**Avis délibéré de la mission régionale d'autorité
environnementale sur l'implantation d'une centrale
photovoltaïque au sol, par la société Photosol, à
Lusigny (03)**

Avis n° 2021-ARA-AP-1274

Avis délibéré le 1 février 2022

Figure 1: Vue d'ensemble sur le site du projet (source : dossier)

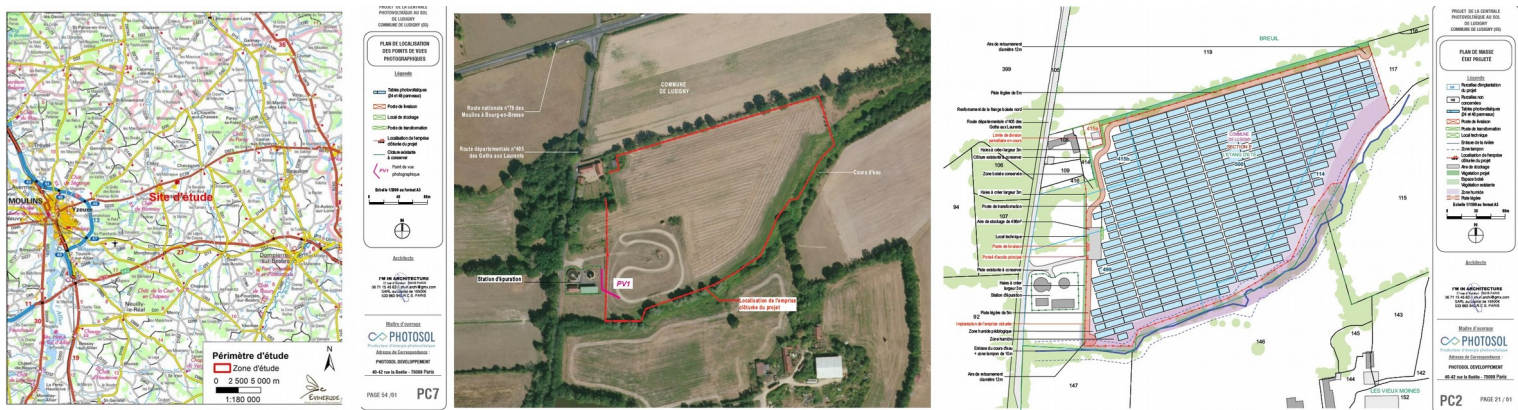
Le projet de centrale photovoltaïque s'étend sur une emprise clôturée de 58 066 m², il consiste en la pose et l'exploitation de 14 136 panneaux (présentant une garde au sol de 0,80 m et une hauteur maximale de 1,88 m) de 445 Wc unitaire, pour une puissance installée de 6,29 Mwc. Sa durée d'exploitation est prévue sur 30 ans.

L'étude d'impact précise que les fondations assurant l'ancrage au sol et la stabilité des panneaux se composent de pieux battus ou vissés dans le sol, mais que leurs caractéristiques restent à déterminer par la réalisation d'une étude géotechnique en amont du chantier.

Le raccordement en souterrain de la centrale au réseau électrique et ses incidences environnementales ne font pas l'objet d'une analyse approfondie.

L'Autorité environnementale recommande de compléter l'étude d'impact par une présentation des caractéristiques du raccordement de la centrale photovoltaïque au réseau électrique, d'évaluer ses incidences et de prévoir les mesures d'évitement, de réduction et de compensations adaptées.
